## Приложение к акту обследования объекта

«Дом Жилой, XIX в.»  
(Красноярский край, г. Енисейск, ул. Ленина, д. 106)

Рисунок 2.4 Дверь входная

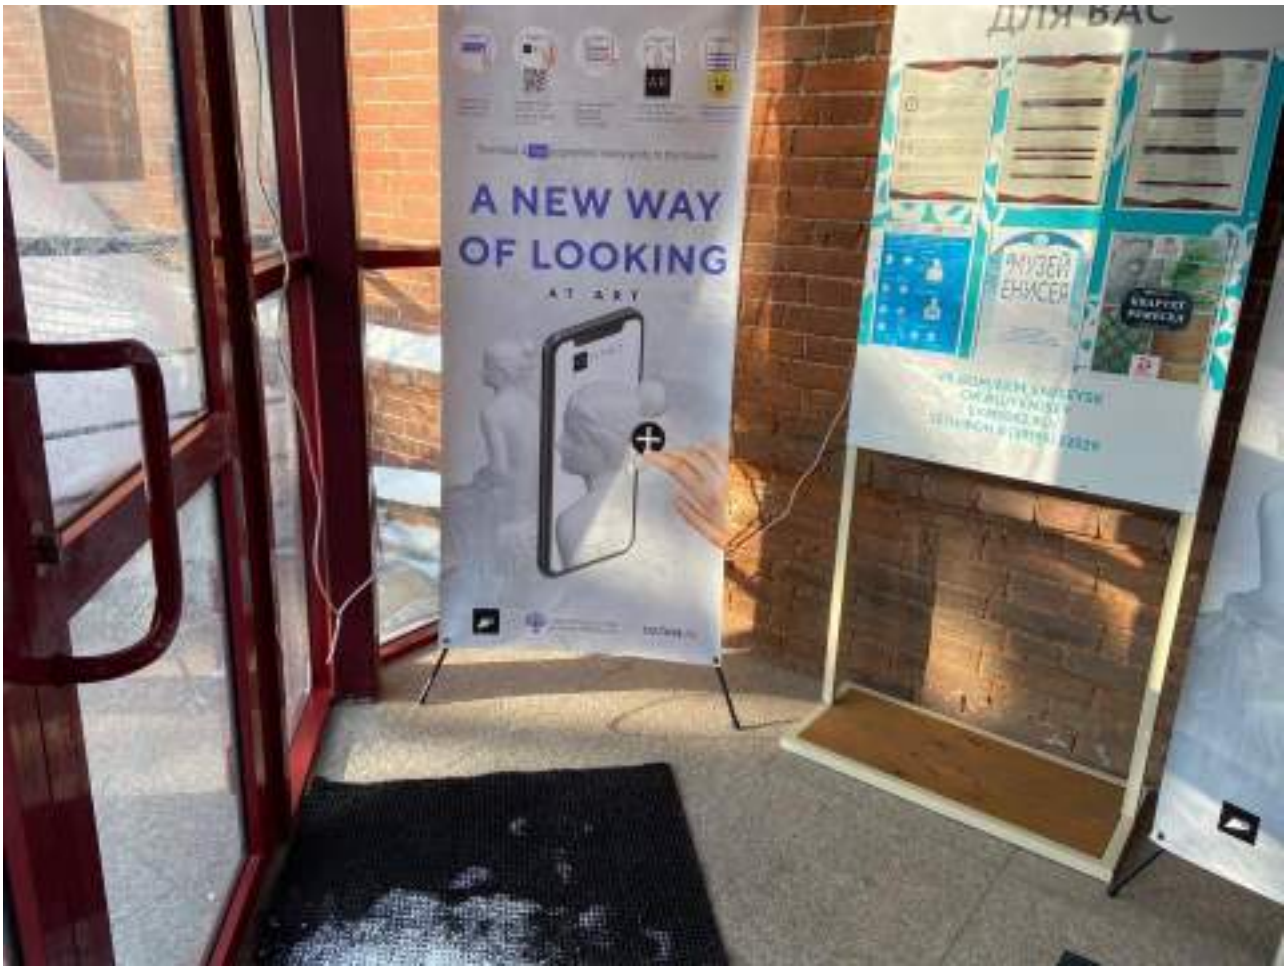
2.3	Дверь (входная)	2.4	<p>1. Усилие открытия двери более 50Нм (СП 59.13330.2016 п. 6.1.5)</p> <p>2. Отсутствует тактильная предупреждающая плитка перед входной дверью (СП 59.13330.2016 п. 6.1.8)</p> <p>3. Перед входом в учреждение отсутствует информационная тактильная табличка для людей с нарушением зрения (СП 59.13330.2016 п. 6.5.9)</p>	КОС	<p>1. Необходимо ослабить усилие для открытия двери или использовать доводчики</p> <p>2. Необходимо разместить тактильную плитку за 0.9 метра от навесной двери. Тактильно-контрастные указатели должны быть глубиной 0.5-0.6 метра и укладываться на всю ширину дверного проема.</p> <p>3. Информирование тактильные таблички для людей с нарушением зрения с использованием рельефных знаков и символов, а также рельефно-точечного шрифта Брайля должны размещаться рядом с дверью со стороны дверной ручки на высоте от 1,2 до 1,6 м: - перед входом в здание с указанием наименования учреждения, времени оказания услуг (приемных часов).</p> <p><b>Пояснение:</b>  <i>Для посетителей на креслах-колясках организован отдельный вход.</i></p> <p><i>Здание относится к объектам культурного наследия. В связи с этим по согласованию с ККО ВОС размещать тактильные напольные указатели на улице перед входом в учреждение не требуется.</i></p> <p><i>Все остальные виды работ необходимо согласовывать со службой по государственной охране объектов культурного наследия.</i></p>	Текущий ремонт индивидуальное решение

Рисунок 2.5 Тамбур

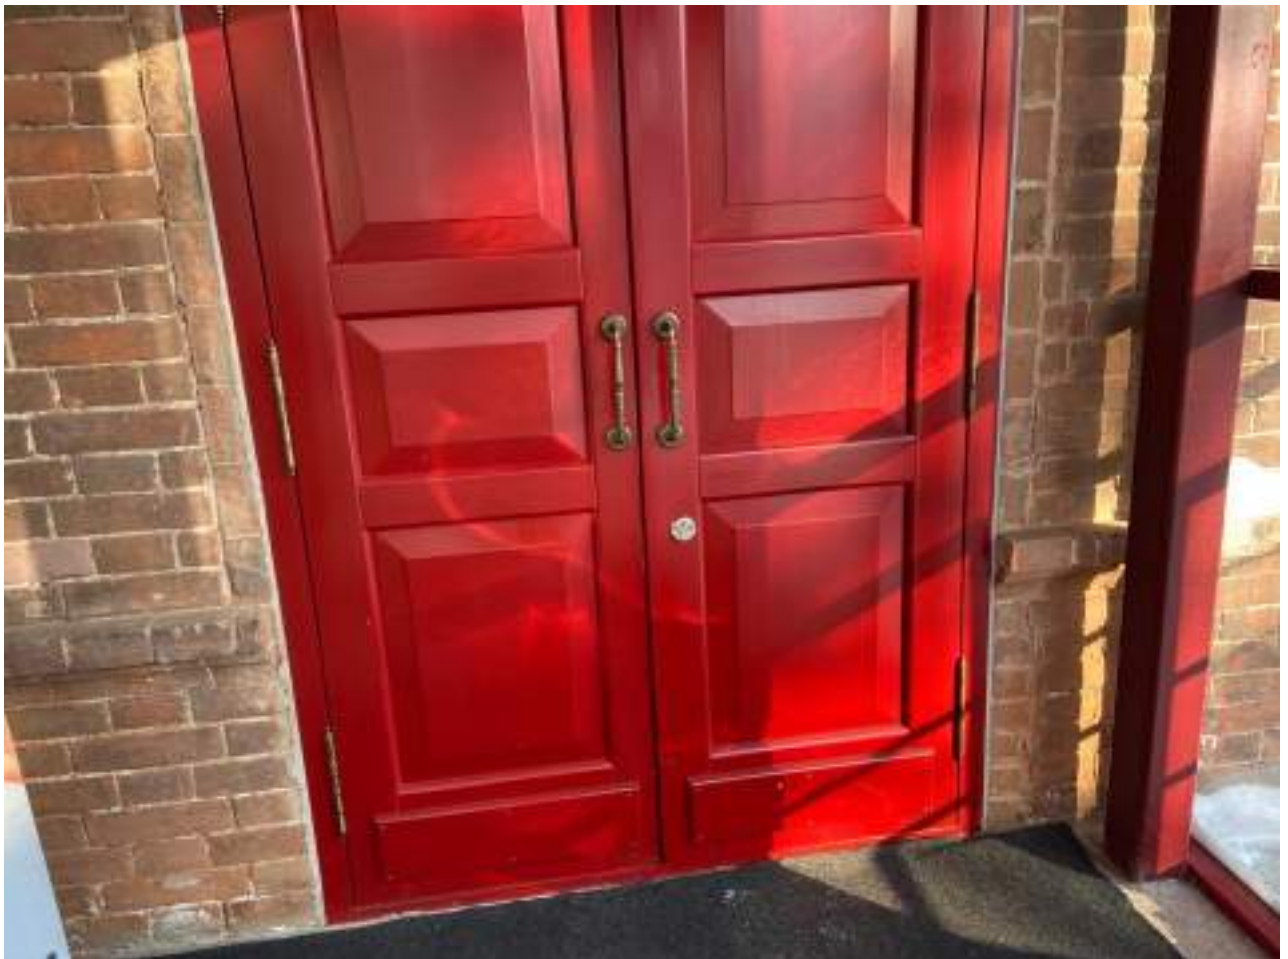
2.4	Тамбур	2.5 - 2.7	1. Усилие открытия двери более 50Нм (СП 59.13330.2016 п. 6.1.5)	Все	1. Необходимо ослабить усилие для открытия двери или использовать доводчики	Текущий ремонт

Рисунок 3.2 Вид на входную дверь

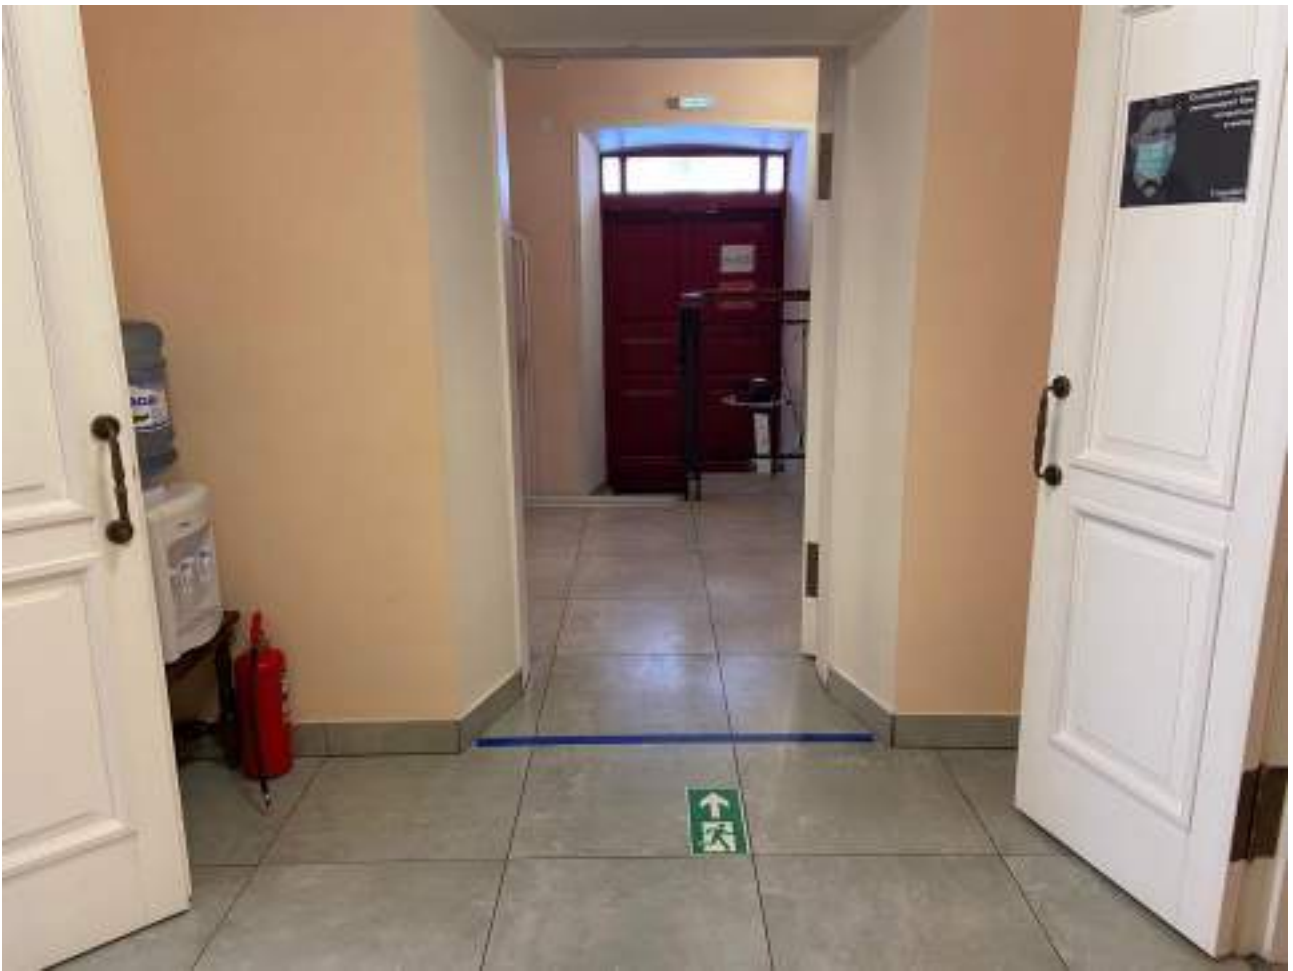
3.1	Коридор (вестибюль, зона ожидания)	3.1 - 3.6	<p>1. Отсутствуют тактильно контрастные указатели перед препятствиями (СП 59.13330.2016 п. 6.2.3)</p> <p>2. Дверной порог в некоторых местах не соответствует норме, более 0,014 м (СП 59.13330.2016 п. 6.1.5)</p> <p>3. Отсутствует тактильная мнемосхема помещения при входе в здание (СП 59.13330.2016 п. 8.1.6)</p> <p>4. Зоны ожидания не обозначены специальными знаками доступности (СП 59.13330.2016 п. 6.5.1)</p> <p>5. На путях движения имеются препятствия в виде ступени</p>	КОС	<p>1. Необходимо расположить тактильно контрастные указатели на расстоянии 0,3 м от препятствия или дверного проема, если дверь открывается по ходу движения. Необходимо расположить тактильно контрастные указатели на расстоянии ширины полотна от плоскости дверного полотна, если дверь открывается наружу.</p> <p>2. Необходимо устранить порог.</p> <p>3. При входах в здания массового посещения (вокзалы всех видов транспорта, учреждения социального назначения, торговые предприятия, административно-управленческие учреждения, многофункциональные комплексы и т.п.) для инвалидов по зрению должна быть установлена информационная тактильная или тактильно-звуковая мнемосхема, отображающая информацию о помещениях в здании, не мешающая основному потоку посетителей. Она должна размещаться с правой стороны по ходу движения на удалении от 2 до 4 м от входа.</p> <p>4. Необходимо обозначить знаками доступности специальные зоны отдыха и ожидания для МГН</p> <p>5. Необходимо устранить препятствия</p> <p><b>Пояснение:</b> Здание относится к объектам культурного наследия. В связи с этим по согласованию с ККО ВОС разместить тактильные напольные указатели необходимо только перед выходом из учреждения и перед основными лестничными маршами.</p>	Капитальный ремонт, текущий ремонт, индивидуальное решение

<p><i>Перед препятствиями, расположенными фронтально на путях движения, тактильные напольные указатели на данный момент не обустроиваются по согласованию с ККО ВОС.</i></p> <p><i>Все остальные виды работ необходимо согласовывать со службой по государственной охране объектов культурного наследия.</i></p> <p><i>Необходимо предусмотреть возможность оказания услуг инвалидам на креслах-колясках на первом этаже.</i></p>

Рисунок 3.13 Пути эвакуации

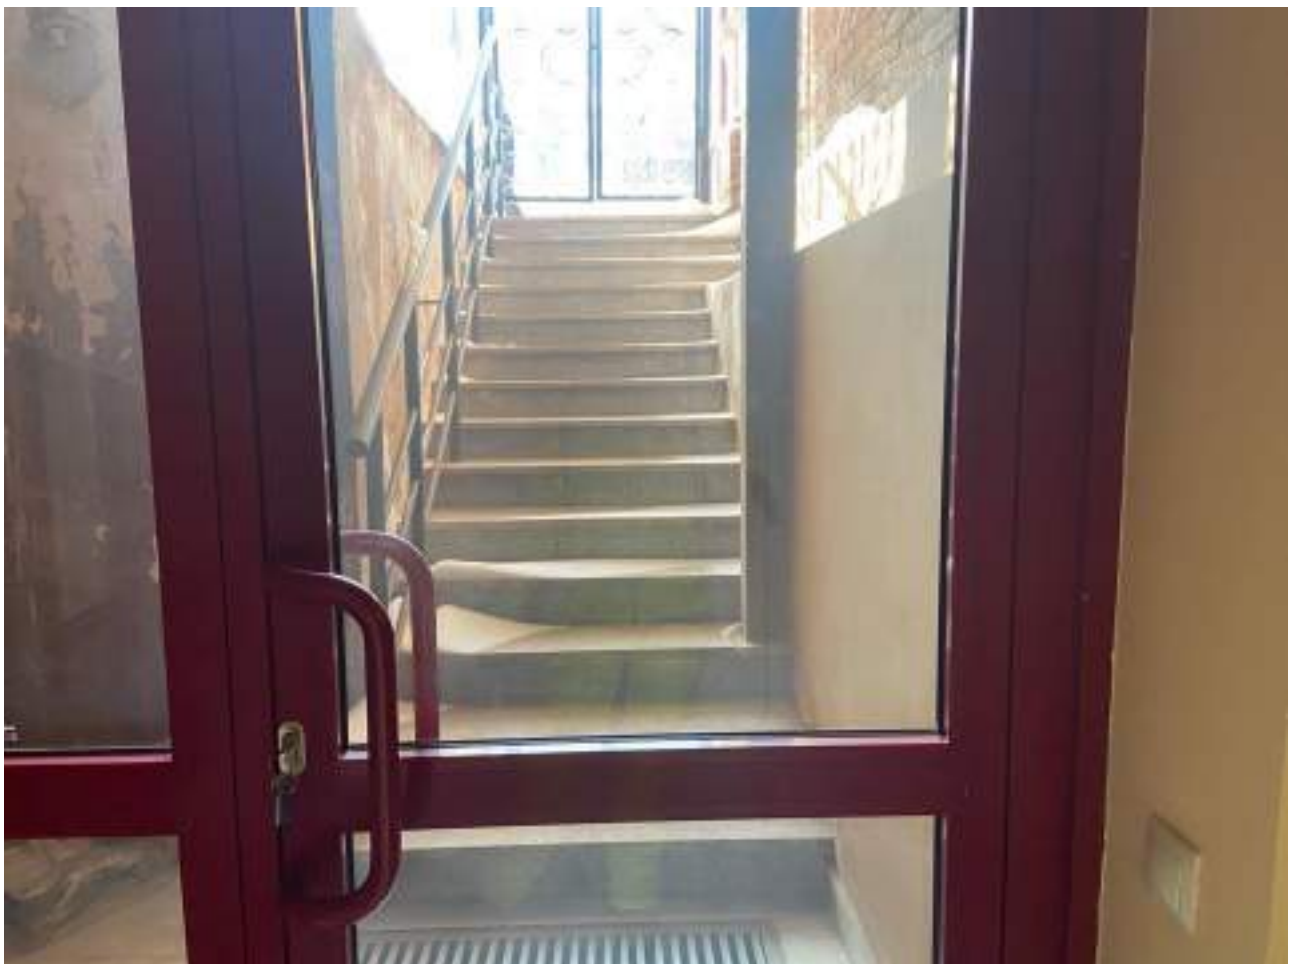
3.6	Пути эвакуации (в т.ч. зоны безопасности)	3.13 - 3.18	<p>1. Дверной порог больше 0.014м (СП 59.13330.2016 п. 6.1.5)</p> <p>2. На проступях краевых ступеней нанесенная маркировка не соответствует требованиям (СП 59.13330.2016 п. 6.2.8)</p> <p>3. Отсутствуют нормативные поручни на лестничном марше (СП 59.13330.2016 п. 6.2.11)</p>	<p>Все</p> <p>1. Необходимо устранить порог</p> <p>2. Необходимо нанести одну или несколько противоскользящих полос, контрастных с поверхностью ступени, шириной 0.08-0.1м. Расстояние между краем контрастной полосы и краем проступи ступени - от 0,03 до 0,04 м.</p> <p>3. Вдоль обеих сторон всех пандусов и открытых лестниц, а также у всех перепадов высот горизонтальных поверхностей более 0,45 м необходимо устанавливать ограждения с поручнями. Поручни следует располагать на высоте 0,9 м (допускается от 0,85 до 0,92 м). Поручень перил с внутренней стороны лестницы должен быть непрерывным по всей ее высоте. Завершающие горизонтальные части поручня должны быть длиннее марша лестницы или наклонной части пандуса на 0,3 м (допускается от 0,27 до 0,33 м) и иметь не травмирующее завершение.</p> <p><b>Пояснение:</b> <i>Все виды работ необходимо согласовывать со службой по государственной охране объектов культурного наследия.</i></p> <p><i>Необходимо предусмотреть обслуживание людей на креслах-колясках на первом этаже, т.к. на втором этаже отсутствуют безопасные зоны в случае экстренной ситуации.</i></p> <p><i>Необходимо предусмотреть эвакуацию для людей на креслах-колясках. Для этого в качестве временного решения эвакуационный выход рекомендуется оборудовать техническими средствами для эвакуации инвалидов на креслах-колясках. Это может быть инвентарный пандус или специальное эвакуационное кресло. Также необходимо в должностных инструкциях прописать обязанности сотрудникам и назначить ответственного человека за эвакуацию МГН.</i></p>	Капитальный ремонт, текущий ремонт

Рисунок 4.3. Выставочный зал на первом этаже

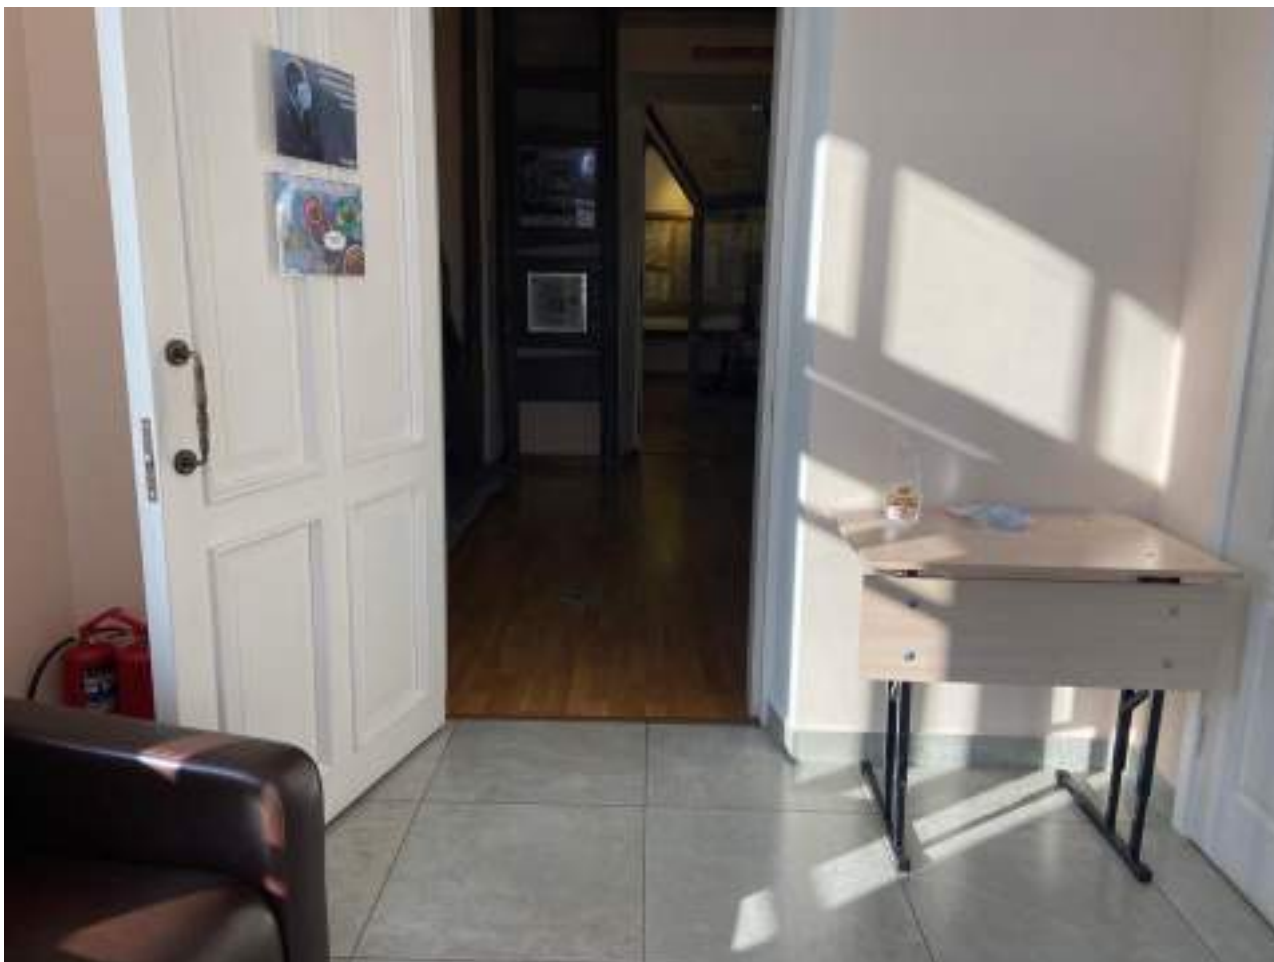
4.1	Кабинетная форма обслуживания	-	Нет	-	-	-
4.2	Зальная форма обслуживания (выставочные залы)	4.1 - 4.8	1. Не обеспечена возможность нахождения кабинета (визуальная, звуковая, тактильная информация) (СП 59.13330.2016 п. 6.5.9) 2. При входе в выставочный зал на первом этаже имеется препятствие в виде ступеней	Все	1. Необходимо установить информирующие тактильные таблички для людей с нарушением зрения рядом с дверью со стороны дверной ручки на высоте 1.2-1.6м: - перед входами во внутренние помещения, в которых оказываются услуги, с указанием номера и назначения помещения. 2. Для преодоления препятствий в виде ступеней организация использует гусеничный лестничный подъемник и оказывается ситуационная помощь сотрудниками учреждения  <i>Пояснение:</i> <i>На объекте имеется специализированное оборудование – аудиогид.</i>  <i>Обслуживание людей на креслах-колясках необходимо предусмотреть на первом этаже. Для этого можно использовать специальное оборудование (интерактивные или печатные носители) для демонстрации экспозиций со второго этажа.</i>	Текущий ремонт, индивидуальное решение
